## Grundstückstausch

**Stellungnahmen zur 89. Änderung des Flächennutzungsplanes – Neumarkt -, zum Bebauungsplanverfahren E 18/13 – VEP Neumarkt – und zum Bebauungsplanverfahren E 18/14 – Neumarkt /Umgebung –**

# Handlungskarte Klimaanpassung Emmerich

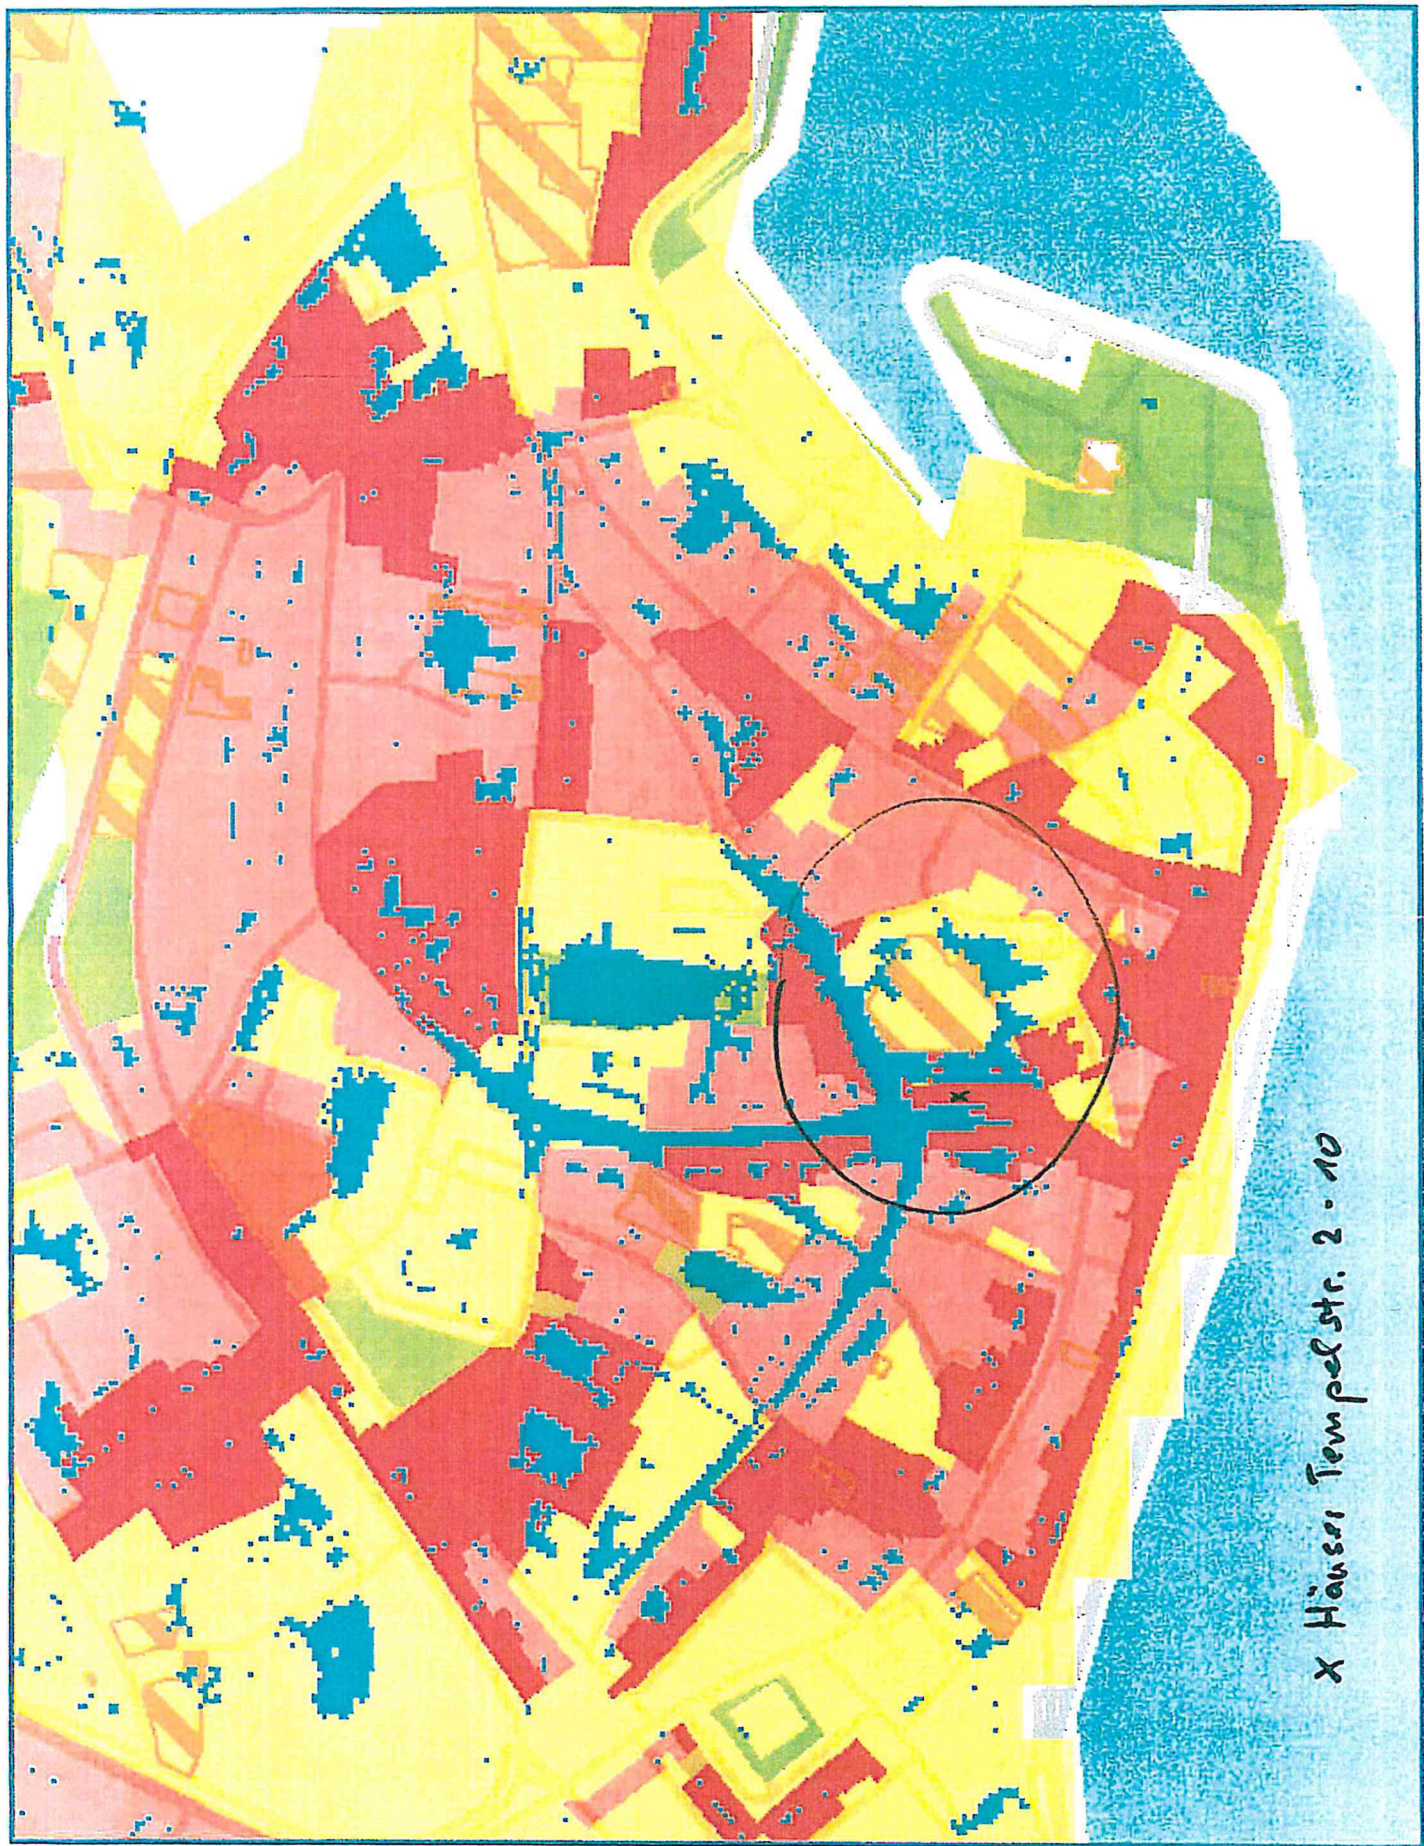
Die großflächige Verdichtung der überplanten Flächen widerspricht unserer Ansicht nach dem vor kurzem durch den Rat der Stadt Emmerich beschlossenen Klimaschutzkonzept. Auch die Situation bei Starkregen-Ereignissen wird sich wesentlich verschlechtern. Bereits jetzt sind Wasserschäden durch Rückstau in den Kellern der Anwohner zu verzeichnen, da das Kanalnetz überlastet ist. Das geschieht trotz eingebauter Rückstauklappen, so dass wir als Eigentümer der Gebäude keine weiteren Maßnahmen ergreifen können, um die Situation selbst zu entschärfen. In der Anlage dieses Schreibens haben wir die Handlungskarte „Klimaanpassung Emmerich“ beigelegt. Es ist deutlich zu erkennen, dass unser Flurstück 628 Konfliktpotentiale in Zone 1, Typ C „Hitzebelastung“ sowie in Zone 6 „überflutete Bereiche“ zugeordnet sind. Die von Ihnen vorgelegte Planung ist widersprüchlich zu der im Klimaschutzkonzept genannten zu ergreifenden Maßnahmen in diesen eingeteilten Zonen. Wir fordern daher eine entsprechende Anpassung der Planung an das vom Rat beschlossene Klimaanpassungskonzept und technische Maßnahmen zum Objektschutz vorzusehen. Auch die Bestandsgebäude im Plangebiet müssen geschützt werden und eine Prüfung der Situation hat zu erfolgen. Entsprechende Maßnahmen wie z.B. die Anpassung des Kanalnetzes und die Reduzierung des Oberflächenabflusses haben zu erfolgen.
